**Procès-verbal de visite Périodique  
ERP de 1<sup>ère</sup> catégorie**

**Avis de la sous-commission départementale de sécurité ERP et des IGH**

Dénomination	CHRU de Brest - Site de la Cavale Blanche Pôle d'hébergement : Hospitalisation 4	
Adresse	Boulevard Tanguy Prigent - 29 200 Brest	
Adresse électronique	<a href="mailto:frederic.pitel@chu-brest.fr">frederic.pitel@chu-brest.fr</a> <a href="mailto:stephane.travers@chu-brest.fr">stephane.travers@chu-brest.fr</a> <a href="mailto:thierry.schmidt@chu-brest.fr">thierry.schmidt@chu-brest.fr</a>	
Activité	Établissement de soins	
N° de dossier Prévention	04435. B4	
Classement	Type : U	Catégorie : 1 <sup>ère</sup>

**Annexe 1 à la notice de sécurité ERP : Conditions d'évacuation du niveau 1 Pôle H4**

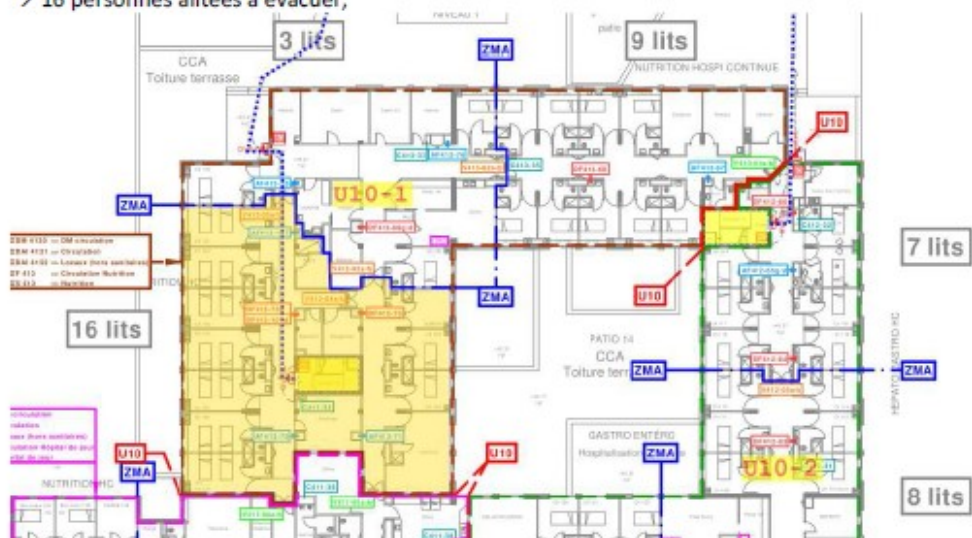
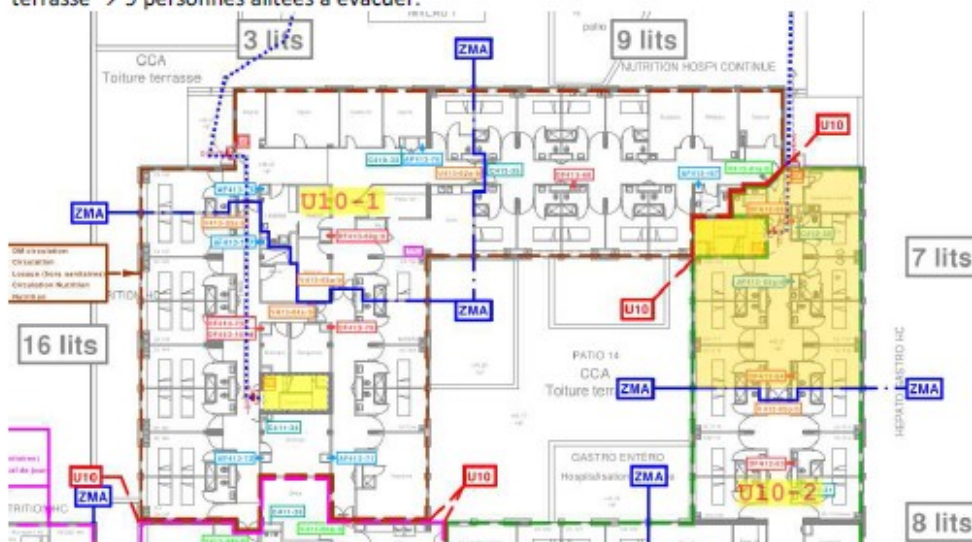
Le scénario principal d'évacuation, dans l'hypothèse où le sinistre est de nature à provoquer cette mesure extrême, consiste à migrer vers la zone U10-3 qui contient les élévateurs mécaniques et peu d'effectif en lits.

En cas de nécessité, l'une des ZMA des deux zones U10-1 et U10-2, en considérant toujours une seule ZMA sinistrée, on obtient les effectifs probables suivants, en considérant que l'on ne doit pas traverser une limite U10 lors de l'évacuation :

- U10-1 : cas le plus défavorable de la ZMA de 16 lits, contiguë à l'évacuation est sur terrasse  
→ 16 personnes alitées à évacuer,

- U10-2 : cas le plus défavorable de la ZMA de 7 lits, contiguë à l'évacuation ouest sur la terrasse → 9 personnes alitées à évacuer.

Dans le cas le plus défavorable, si l'on doit évacuer la totalité de la zone U10-1 ou U10-2, on obtient respectivement 28 et 32 lits, sachant que sans quitter la zone U10 concernée, l'évacuation devait se faire initialement par l'escalier en brancard ; la présence de la terrasse permettant une zone tampon.
